TYPE : WA 41
"BALADOU"

BULLETIN-SERVICE N° 4 . Révision N°

Correspond à la Modification N° 8, WA41. du 2.6.66.

OBJET: Transférer la batterie à la cloison pare-feu pour ramener le centrage plus avant

OBJET: position des 6 trous Ø 5,5 sur la C.P.F.
et des colliers rep. 40.

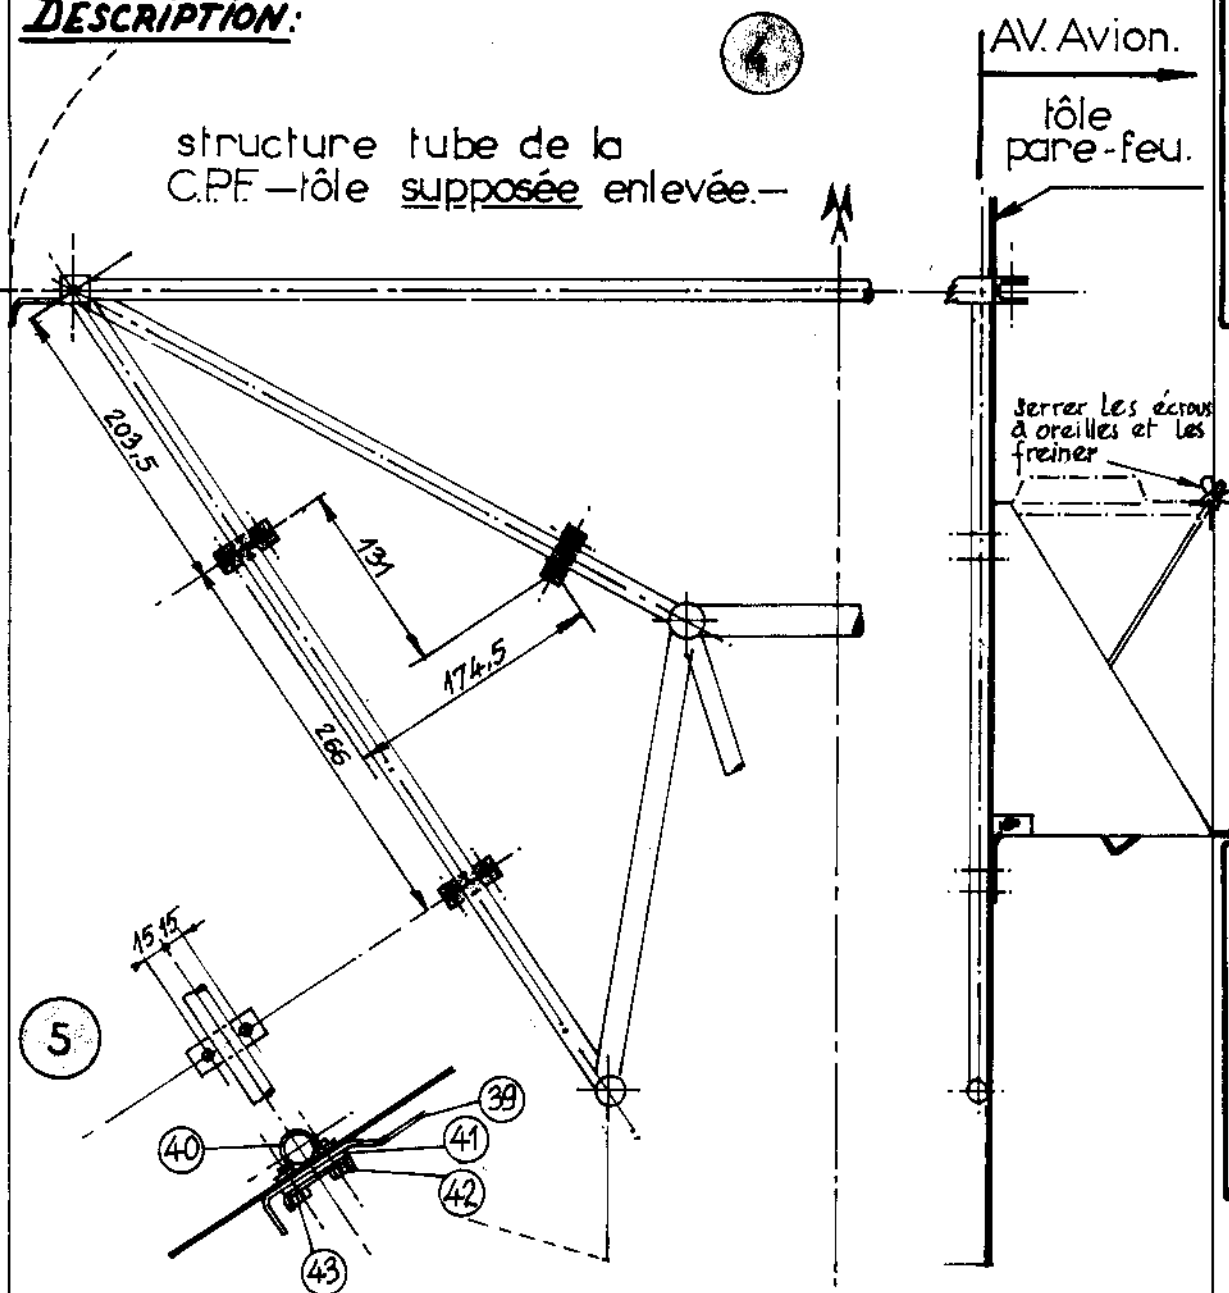
- 2- Positionner le support batterie aux cotes générales (360 et 415)
- 3- Tracer les centres théoriques des 6 trous de fixation
- 4- Percer la tôle de C.P.F. aux centres théoriques de trous Ø 2,5.
 Si l'on sent la résistance d'un tube de structure, arrêter et déplacer le trou. Commencer par A, ensuite B, en dernier C

- Contrepercer à Ø 5,5
- 5- Mettre le support rep. 39 en place, les colliers rep. 40 à l'AR des tubes
- Visser (sans bloquer) en mettant les renforts rep. 41 et tôles frein rep. 42 sous les têtes de vis rep. 43

structure tube de la
C.P.F. - tôle supposée enlevée. -

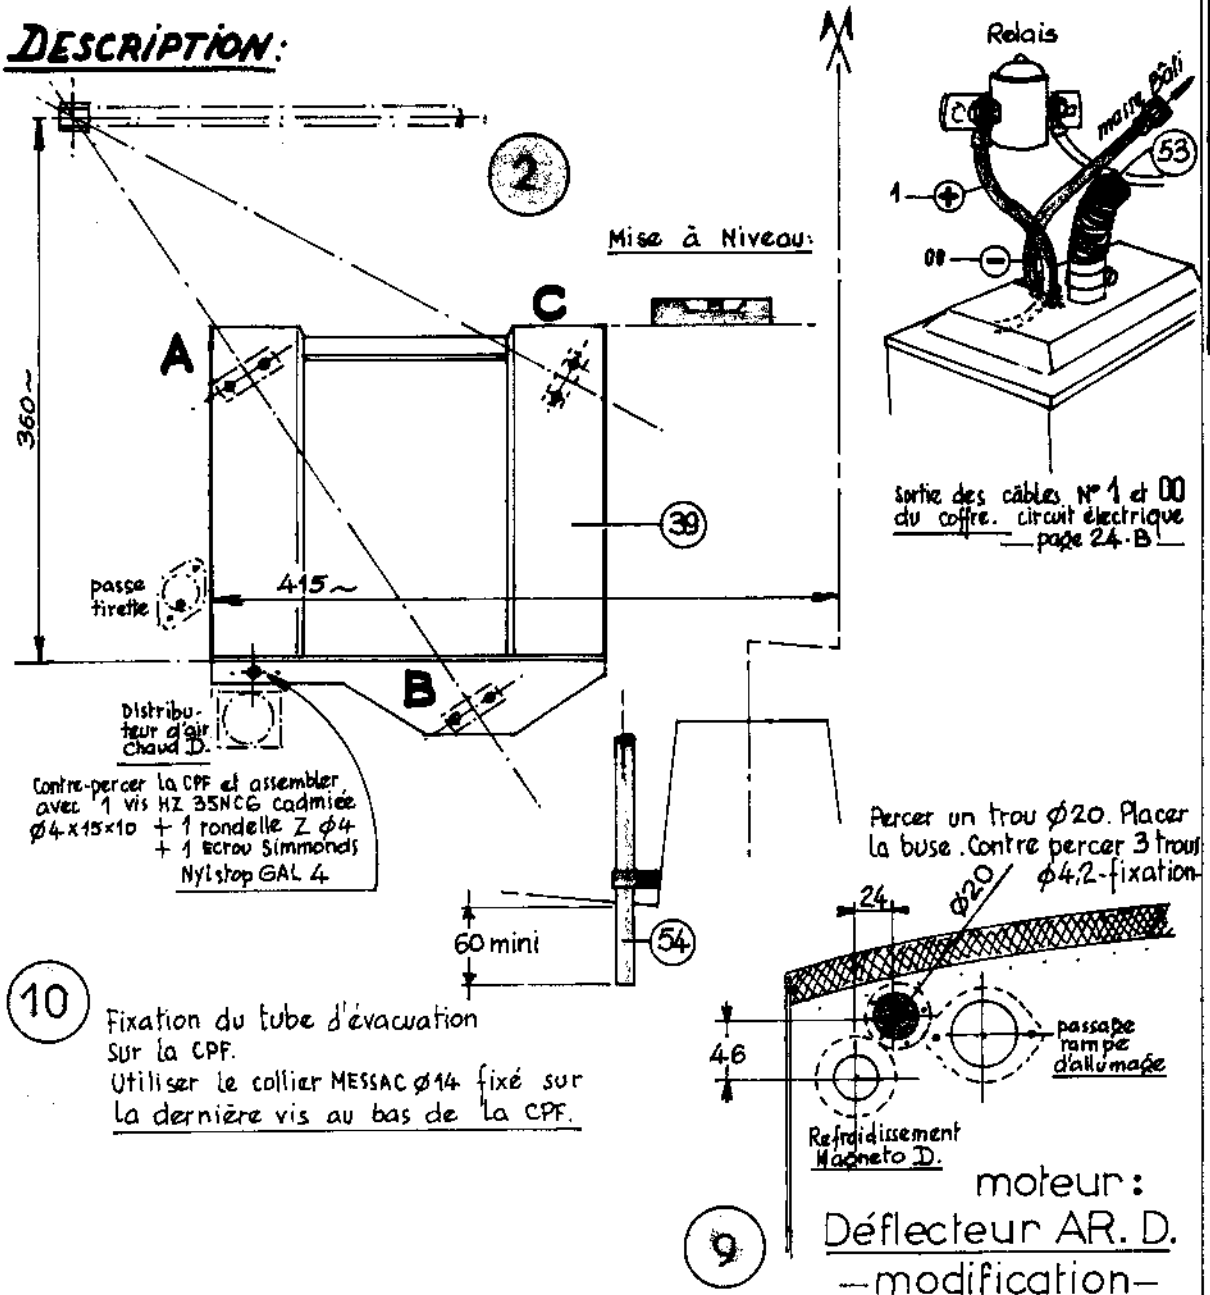
- Les trous Ø 7 dans le support permettent de finir la mise à niveau. Bloquer, rabattre les freins
- 6- Installer le bac à batterie rep. 51 et la batterie récupérée dans la soute à bagages. Retirer l'ancien câble N° 1

- 7- Effectuer le nouveau branchement. Voir feuille 24 B.
- 8- Fermer le coffre et fixer l'ensemble à l'aide des tirants
- 9- Installer la buse rep. 55 sur l'arrière du déflecteur moteur AR droit

- Brancher le tube de ventilation rep. 53
- 10- Brancher et fixer le tube d'évacuation rep. 54
- 11- Remonter capotage et tôle de flanc. **ESSAIS BATTERIE**
- 12- **Documents :** 3 feuilles bulletin-service (1-2 et 3)
 1 feuille P.D. WA 41 page 2.12
 1 feuille " " " 2.14
 1 feuille circuit électrique page 24.B
 1 " " " " 24.D
 1 " " " " 24.F
